Liite 2. raporttiin Aurinkosähköjärjestelmien asennustyön vaatimustenmukaisuus

## Ammattitaidottomuutta vai sähköturvallisuuden vaarantavaa vastuutonta välinpitämättömyyttä?

Turvallisuus- ja kemikaalivirasto (Tukes)

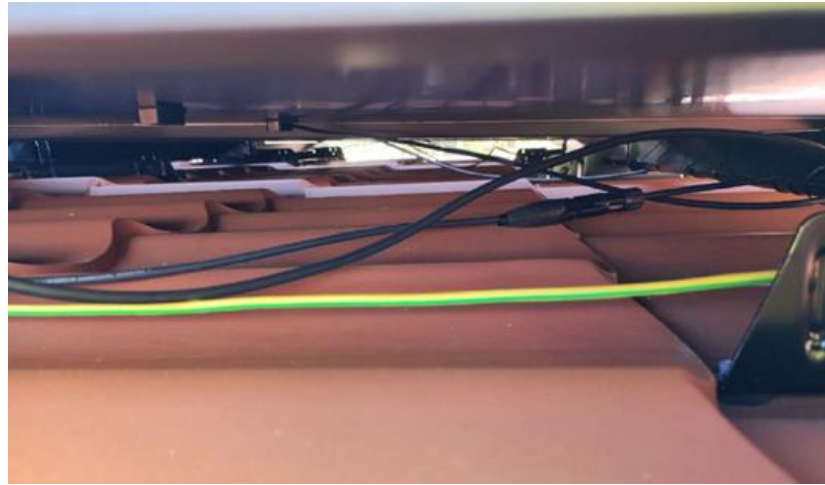
Vaihtosuuntaaja - invertteri asennettu palovaaralliseen ympäristöön ja on karjan kosketeltavissa.

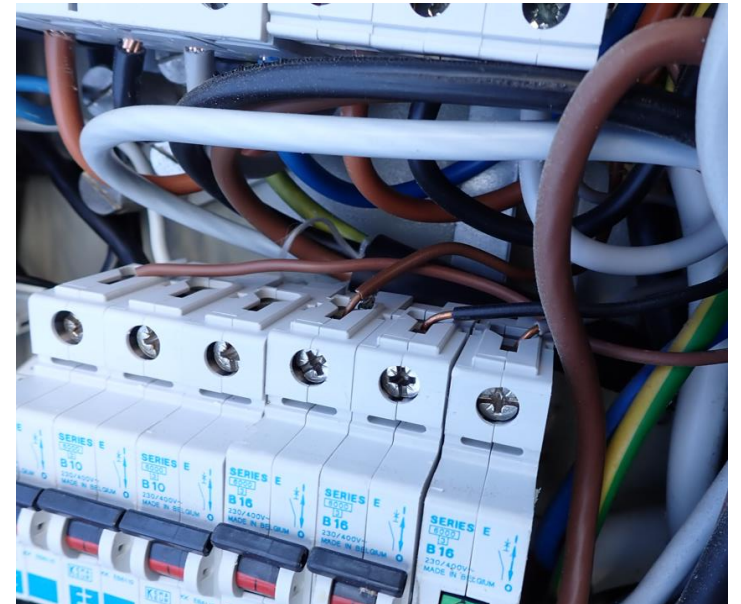
Tasasähkökaapeleita ja liittimiä kiinnitetty puutteellisesti ollen vaarassa vaurioitua.

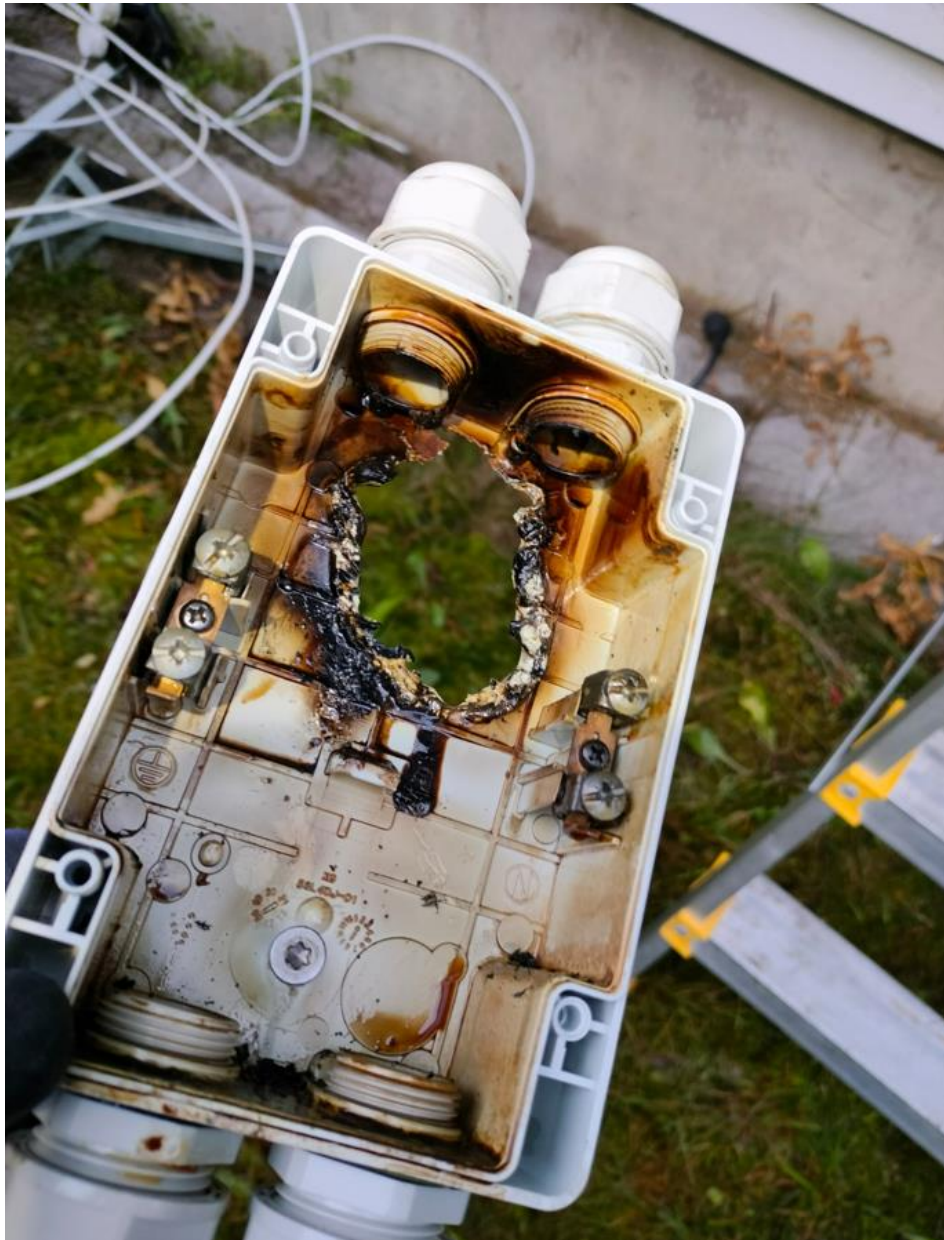
Epäasiallista ja puutteellista sähköasennustyötä.

Vika ei tällä kertaa kehittynyt rakennuspaloksi.

Laitteiden sijoitukseen tulee kiinnittää huomiota.

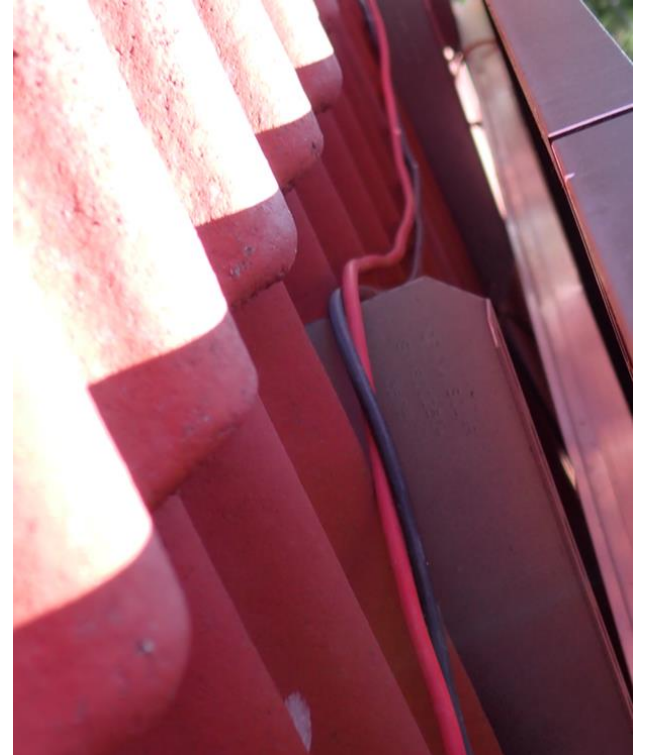
Kaapeleita puristuksessa siten, että kaapelin vaippa on vaarassa painua ja rikkoutua teräviä reunoja vasten.

Kaapelointeja roikkuu vapaana.

Paneelistot tulee kiinnittää luotettavasti kiinnikkeiden valmistajien antamien ohjeiden mukaan.

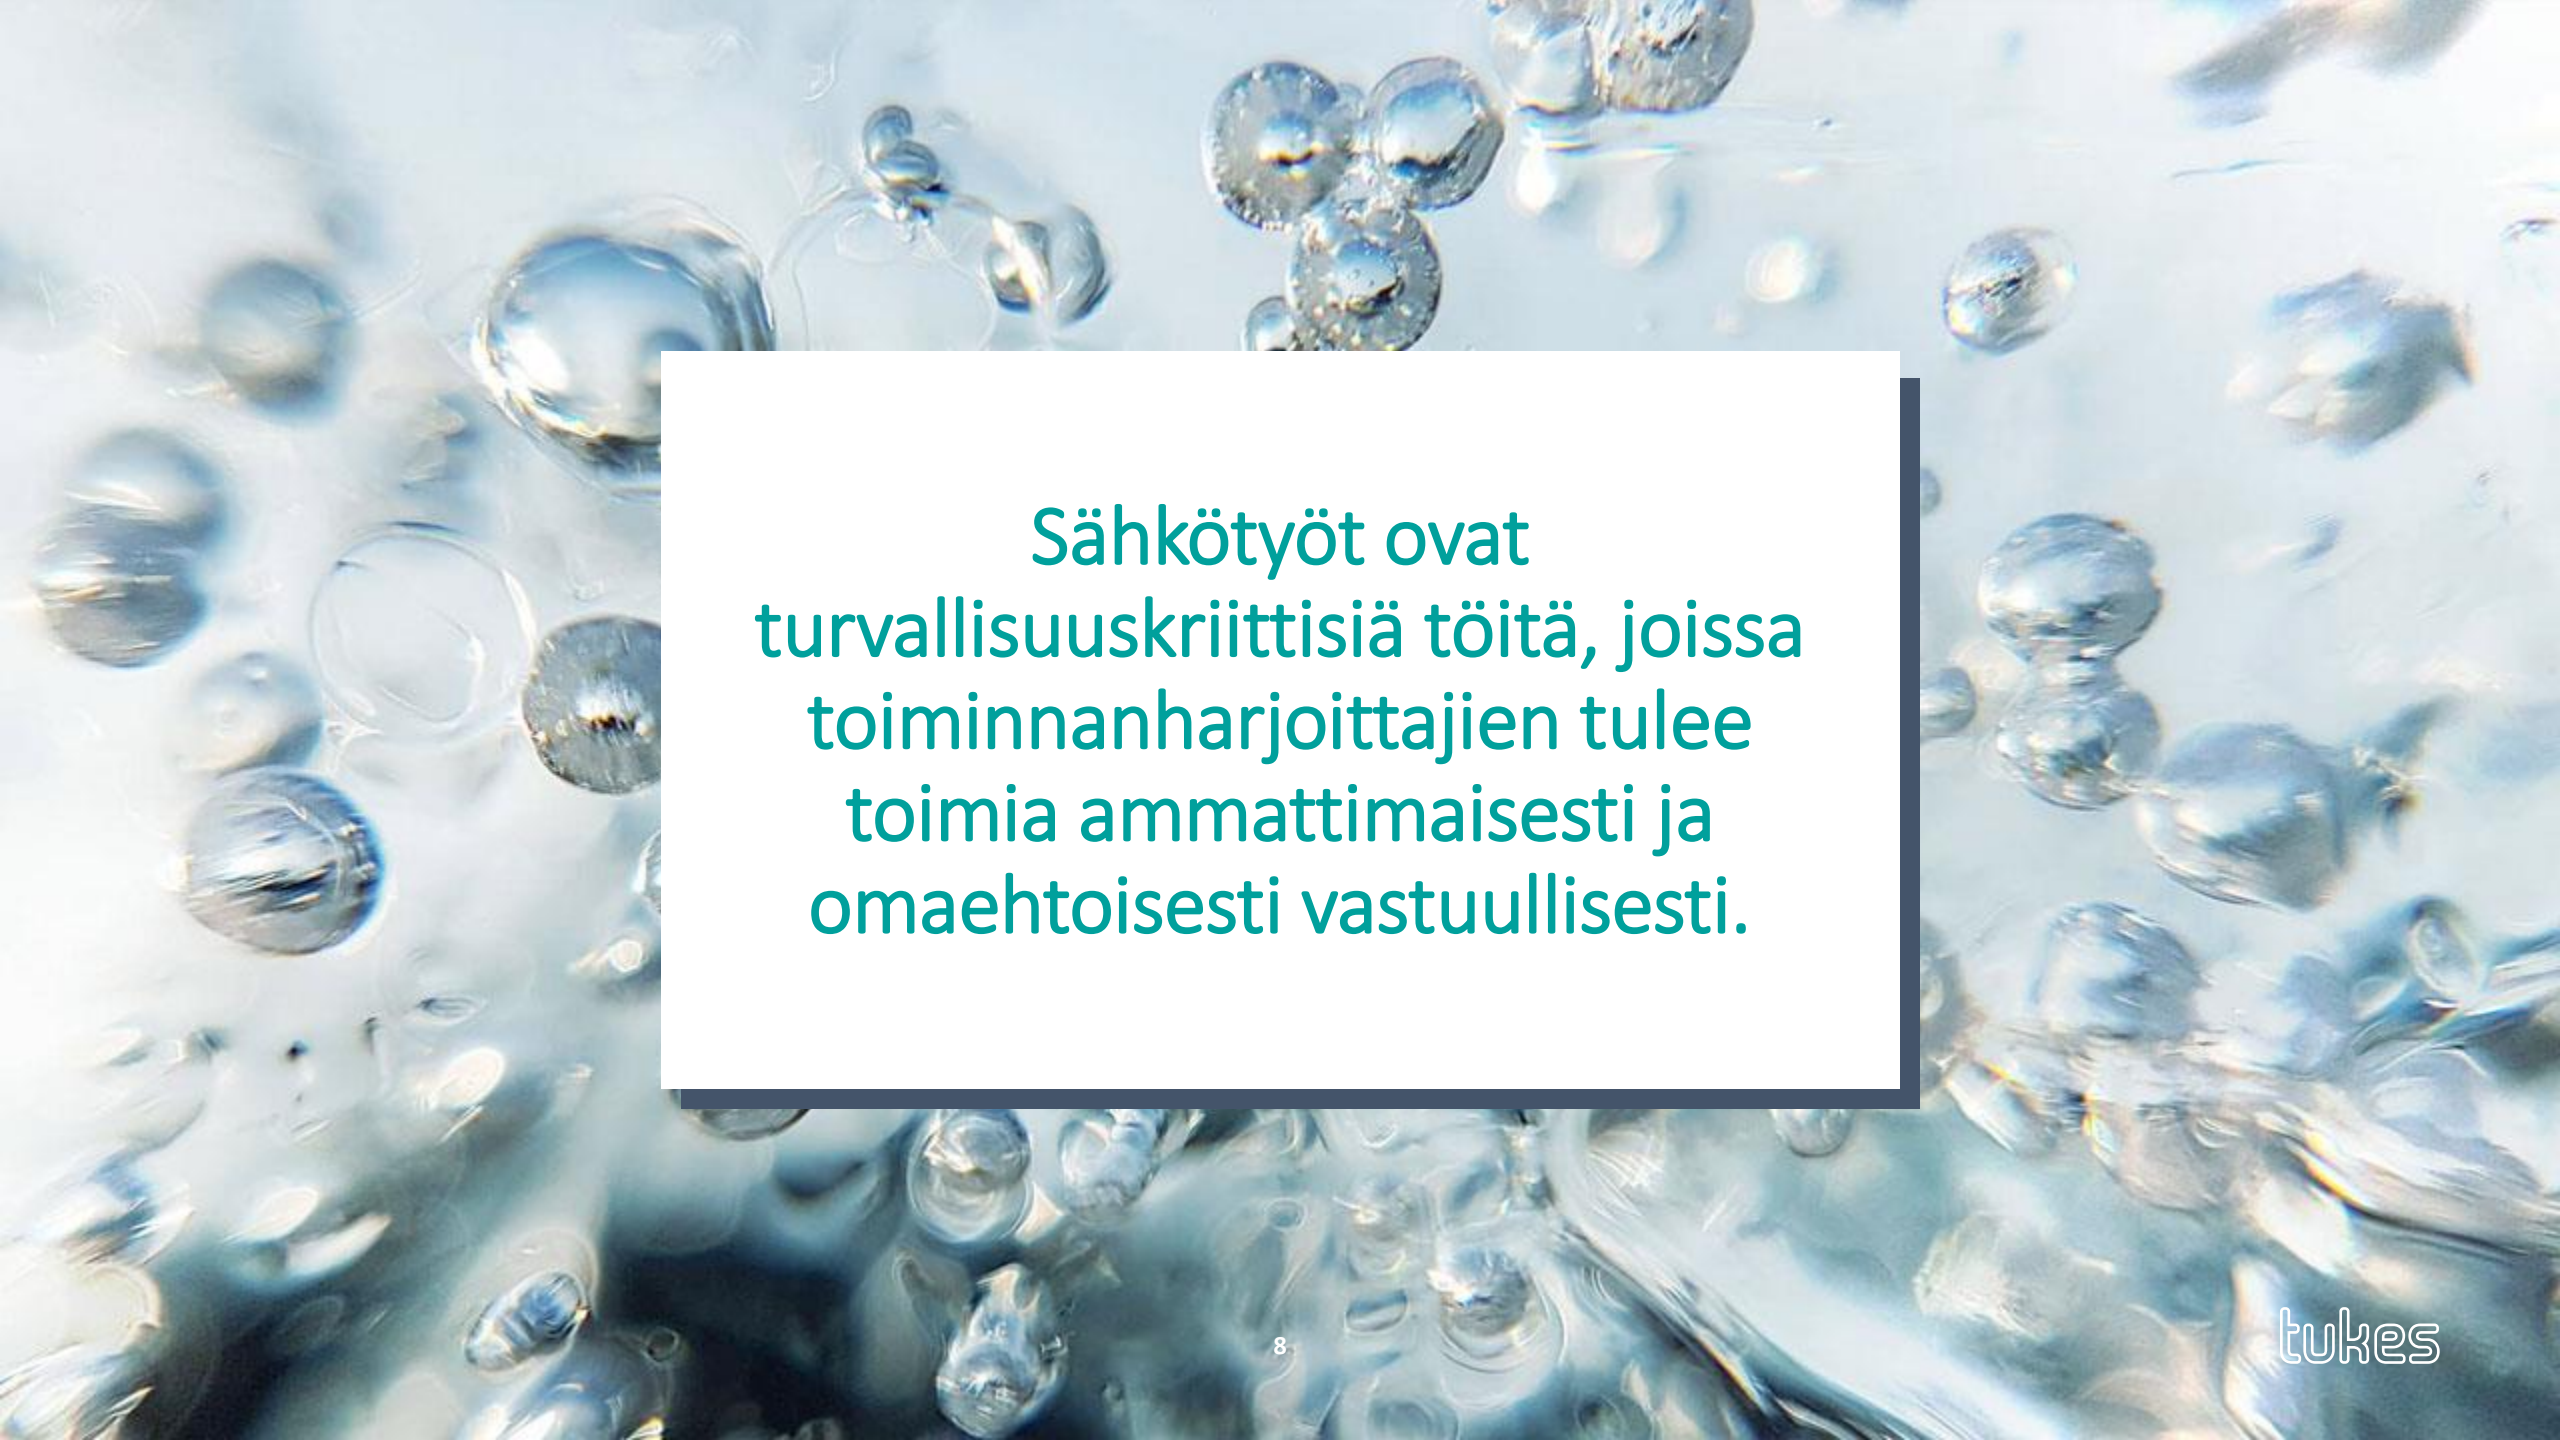
Kaapeleita puristuksessa ja asennettuna siten, että kaapelin vaippa on vaarassa painua ja rikkoutua teräviä reunoja vasten.
